RESOLUCION No.

POR MEDIO DEL CUAL SE OTORGA DE UN PERMISO DE VERTIMIENTOS Y SE ADOPTAN OTRAS DISPOSICIONES

Que mediante Auto con radicado **AU-02903-2024 del 20 de agosto de 2024**, Cornare da inicio al trámite **AMBIENTAL DE PERMISO DE VERTIMIENTOS**, solicitado por la sociedad **FLORES DE LA CAMPIÑA S.A.S** con Nit. **800.160.435-8**, representada legalmente por el señor **JUAN CAMILO POSADA OLARTE** identificado con cédula de ciudadanía número **98.661.164**, o quien haga sus veces al momento, para el sistema de tratamiento y disposición final de **AGUAS RESIDUALES DOMÉSTICAS –ARD** a generarse en **EL CULTIVO DE FLOR LA CAMPIÑA**, en beneficio de los predios identificados con folios de matrículas inmobiliarias Nos. **020-1670636 y 020-165663**, matrículas que cambiaron debido al traslado catastral, ubicados en la vereda La Chapa, del municipio de El Carmen de Viboral

Que a través del Informe técnico con radicado **IT-03742-2025** del 13 de junio de 2025, se evaluó la solicitud presentada, generándose las siguientes observaciones y conclusiones, las cuales son parte integral del presente acto, en el cual, se estableció lo siguiente:

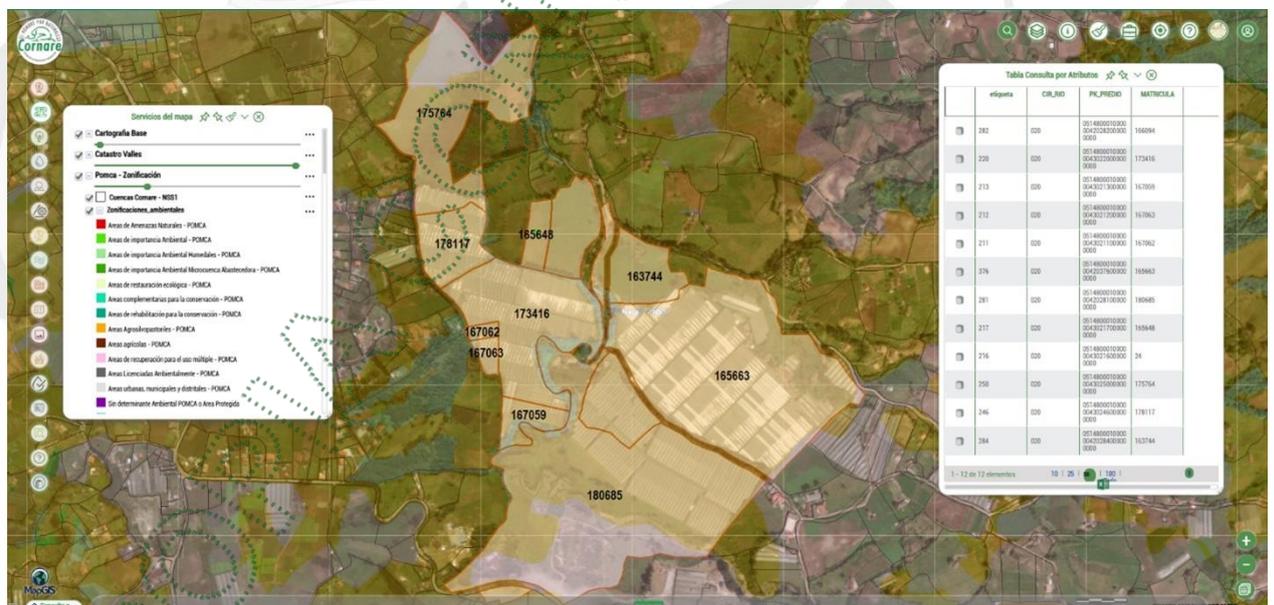
Por lo descrito se tiene que, **en la solicitud inicial de permiso de vertimientos se presentaron dos FMI (020-167063 y 020-165663)** debido a que en estos se localizan los sistemas de tratamiento de ARD y ARnD, pero al revisar la extensión de la actividad económica en el SIG de Cornare y en imágenes satelitales más actuales, se evidencio que el cultivo de flores bajo invernadero también se desarrolla en otros diez (10) predios (**020-175764, 020-178117, 020-165648, 020-24, 020-163744, 020-167062, 020-173416, 020-167059, 020-166094 y 020-180685**), por lo que se requirió al usuario los FMI de estos predios, lo cual fue presentado mediante los Radicados No. CE-03294-2025 del 21/02/2025 y CE-06855-2025 del 22/04/2025.

En el radicado CE-06855-2025 del 22/04/2025 también se presenta y/o aclara lo siguiente:

- Se presenta la autorización de la sociedad INVERSIONES POSADA OLARTE Y CIA. S.C.A. a favor de la sociedad FLORES DE LA CAMPIÑA S.A.S. para los predios con FMI 020-163744 y 020-165648.
- Se informa que el FMI 020-166094 figura como “Cerrado” (No es vigente y no refleja el estado catastral actual del predio), y en las actuaciones finales figura con 334 propietarios, entre los cuales no figura FLORES DE LA CAMPIÑA S.A.S. esto se debe a que se subdividió en dos (2) FMI, el 020-00024 y el 020-180685. Finalmente se aclara que el 020-00024 ya no hace parte del proyecto y el 020-180685 tuvo problemas en su emisión por parte de la secretaria de planeación.

Por lo descrito, se tiene que, finalmente son 10 predios objeto de legalización: 020-167063, 020-165663, 020-175764, 020-178117, 020-167059, 020-167062, 020-173416, 020-165648, 020-163744 y 020-180685; pero este último predio requiere ser aclarado ya que no pudo ser expedido.
